Landesnaturschutzverband
Baden-Württemberg e.V.

Verband Region Stuttgart
per Mail an: solarenergie@region-stuttgart.org

Gemeinsame Stellungnahme zur Teilfortschreibung des Regionalplans für die Region Stuttgart zur Festlegung von Vorbehaltsgebieten und Öffnung der Regionalen Grünzüge für Freiflächen-Photovoltaikanlagen

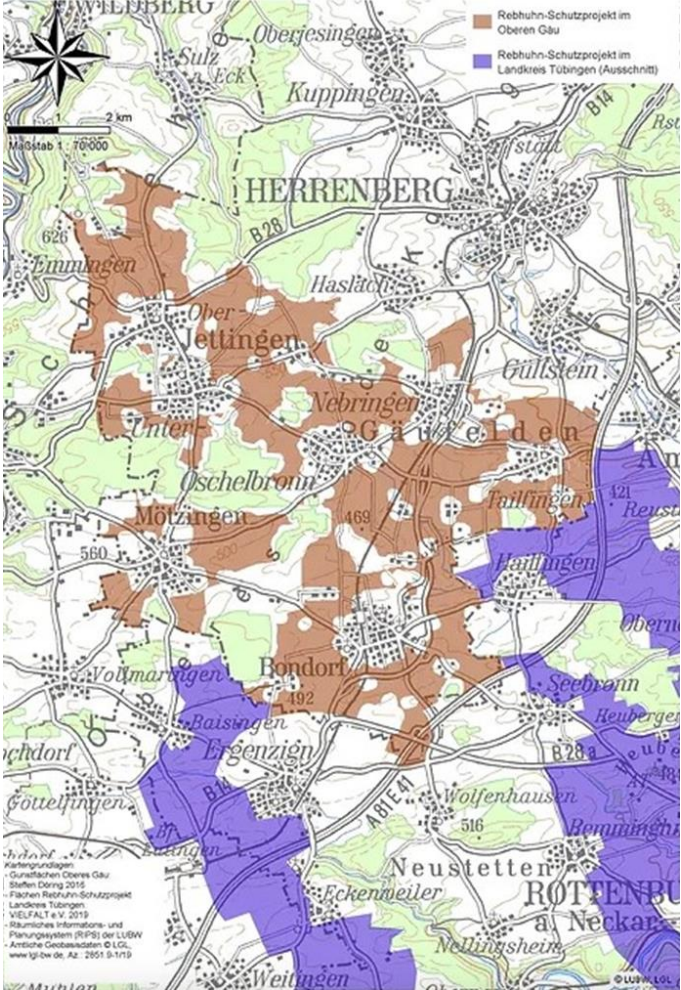
Bei Anlagen mit mehreren Kilometern Länge sollten alle 500 Meter ein Wildtierkorridor eingerichtet werden, um die Vernetzung der Lebensräume weiterhin zu ermöglichen.
